第81回地域の会
「6号機ロックアップと人工岩盤の関係について」
ご質問に対する回答資料

平成22年3月3日

東京電力

6号機タービン建屋 上下動の影響検討

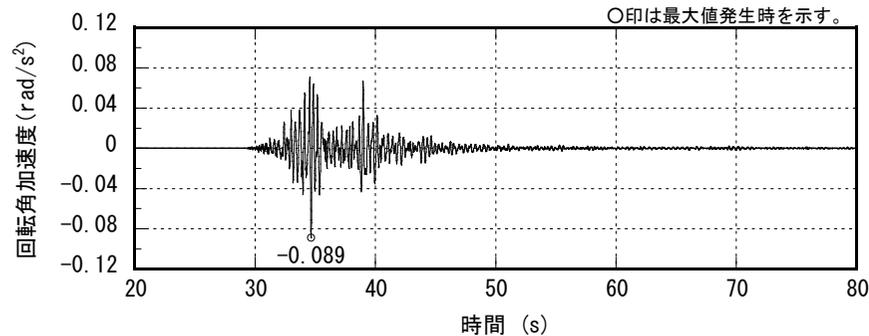
6号機タービン建屋の上下動や人工岩盤の影響についてはどう評価したのか。

- 6号機原子炉建屋の上下動が大きい理由は、これまでの検討結果より、ロッキング現象による影響が大きいことがわかった。
- 一般的には、原子炉建屋と比較して、タービン建屋は建屋平面形状が大きく、建屋高さが低く、重心位置が低くなっている。それにより、タービン建屋では原子炉建屋よりもロッキング現象が生じにくいと考えられる。
- 参考として、原子炉建屋基礎版上で得られた観測記録を用いたタービン建屋のシミュレーション解析より得られる回転角加速度を計算した。
- その結果、タービン建屋で生じる回転角加速度は原子炉建屋と比較して小さく、6号機原子炉建屋で確認されたような、上下方向の観測記録がロッキングにより大きくなるような現象は確認されていない。
